Sagsnummer:
06.00.00-P16-1-20

Administrativ rettelse nr. 24 til Spildevandsplanen 2015-2025 Opland 1.5 Kibæk

Opland 1.5 Kibæk

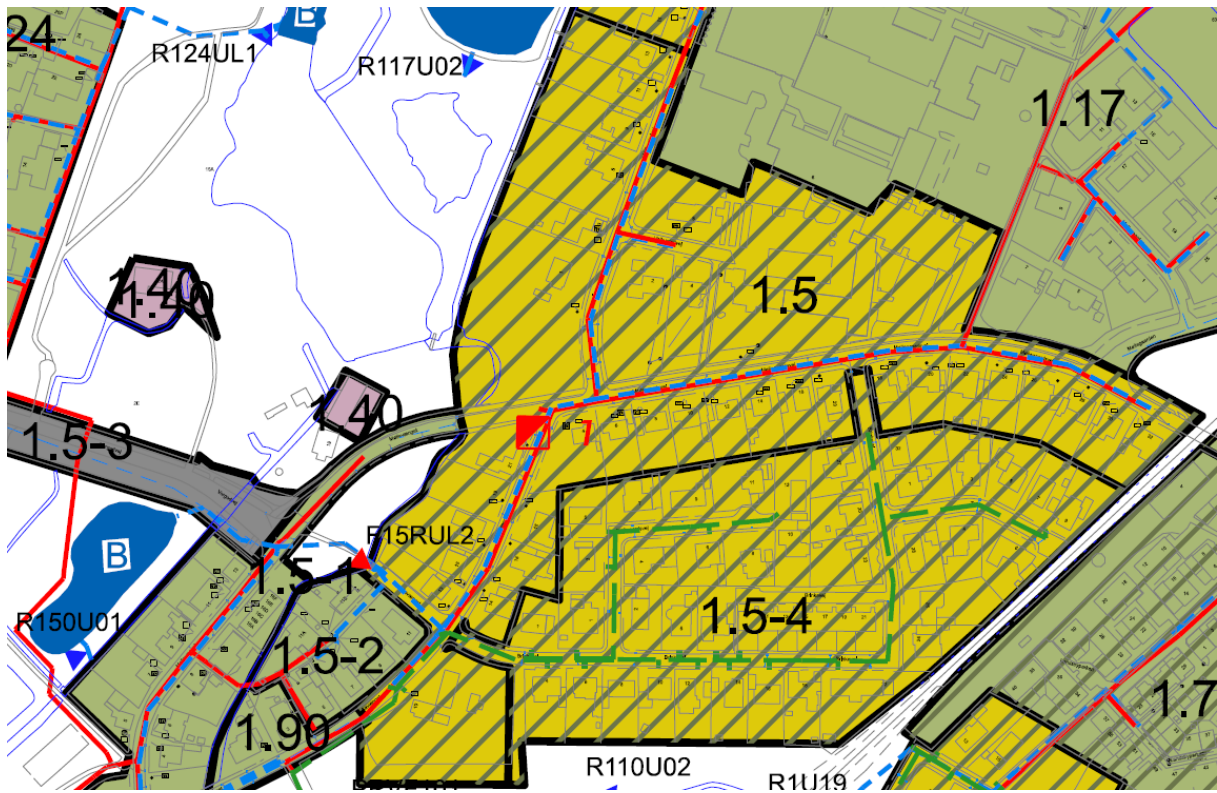
Spildevandsplanen ændres, så den er i overensstemmelse med de faktiske forhold.

- Opland 1.5 opdeles, så en del af 1.5 bliver et nyt opland: 1.5-4.
Baggrunden er, at en del af oplandet nu stort set er separeret, mens separering endnu ikke er igangsat i den resterende del af oplandet.
- Opland 1.5-1 flyttes fra "planlægning" til "status" i oplandsskemaet. Oplandet ændrer udløb fra VEJRUL7 til R150U01.
- Udløbene R15RUL1 og VEJRUL7 er nedlagt i forbindelse med separering og udgår.
- Udløbet F15RUL2 flyttes på kortet til faktisk placering ved Favsmose Bæk og nedlægges så snart alle ejendomme i opland 1.5 er separeret.
